**SOLUCION DVD-5812N, DVD-5512N, DVD-6812N
(29-10-2002)**

1. Cambio de Resistencias

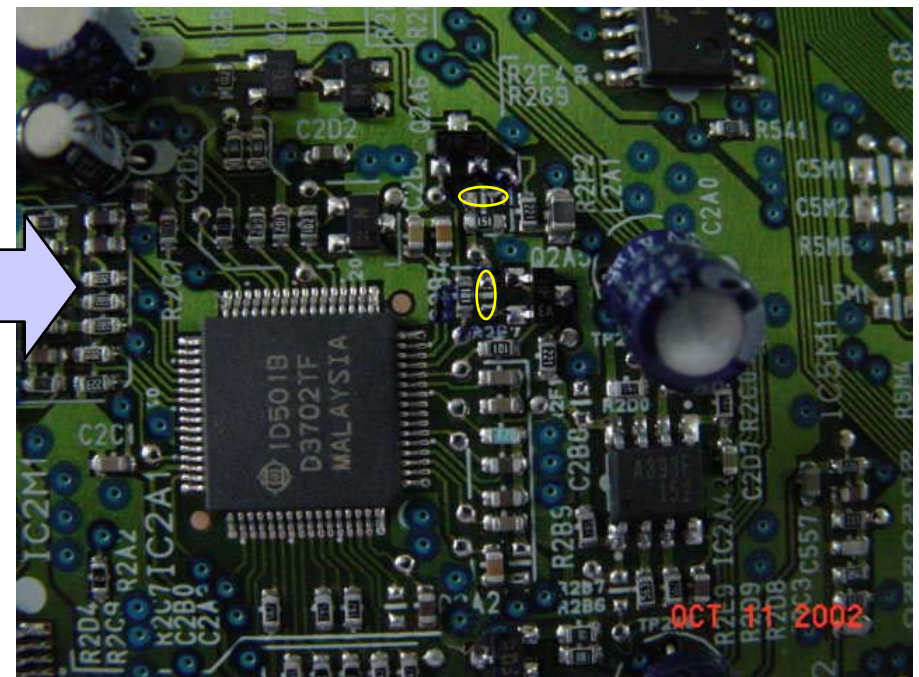
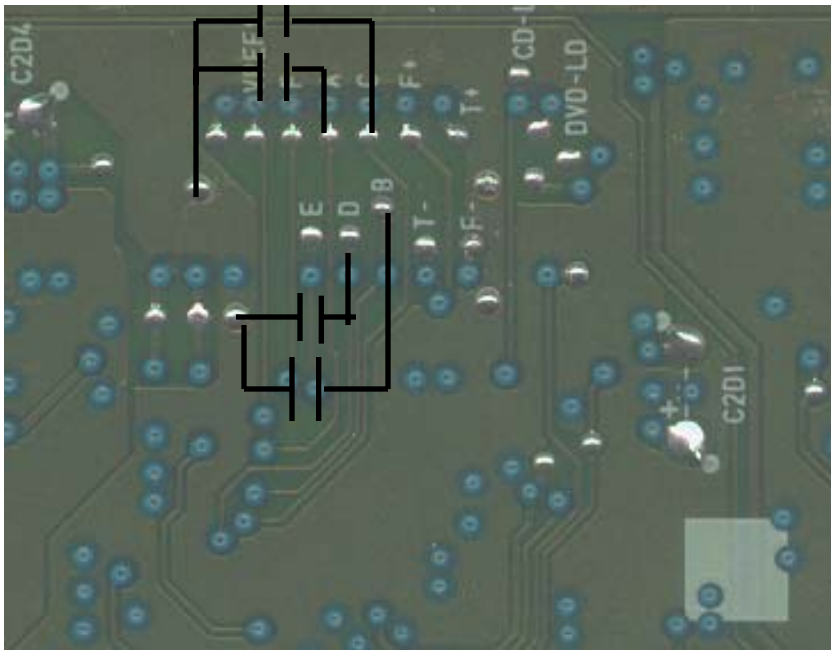
- Revisando la "Main Board" por el lado de los componentes, por favor ubique las resistencias: R2F3 y R2F4. (Ver rectángulo amarillo de la figura izquierda y círculos amarillos de la figura derecha)
- Las resistencias deben ser cambiadas de 100 ohm a 82 ohm. El número de parte de las nuevas resistencias es: **0RH0822C622**

2. Cambio de Capacitores

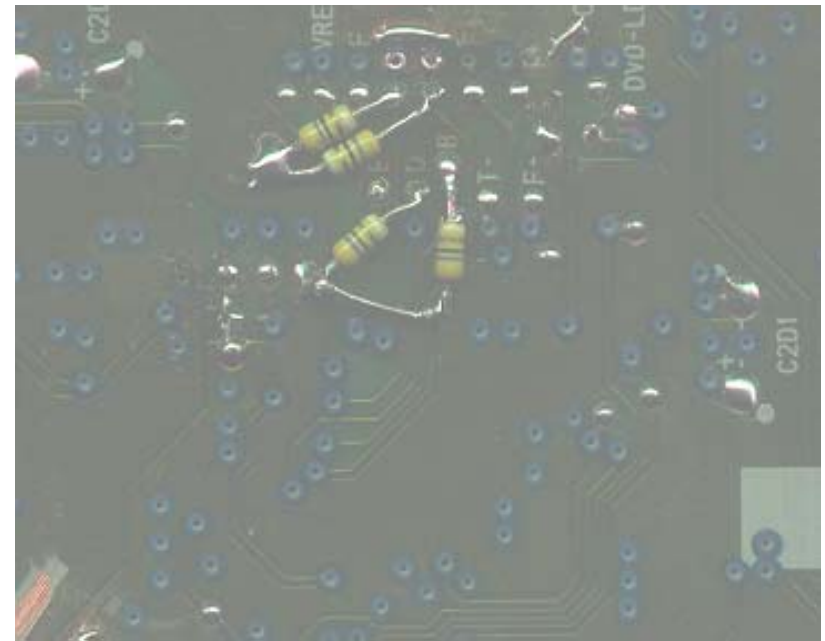
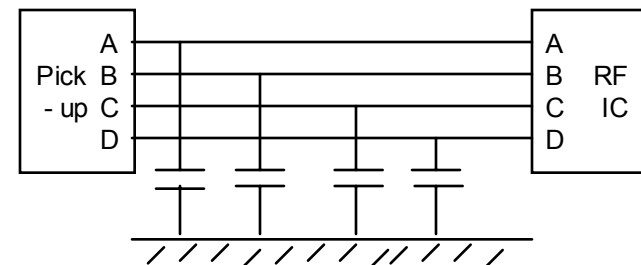
- POR FAVOR DESATORNILLE LA "MAIN BOARD" PN:6871R-5000E, VOLTEELA Y UBIQUE LOS PUNTOS (A, B, C, D) COMO SE APRECIA EN LA FIGURA DE LA IZQUIERDA.
- SOLDE LOS CUATRO CAPACITORES AXIALES PN: **0CX4700K408** COMO SE OBSERVA EN LA FIGURA DE LA DERECHA
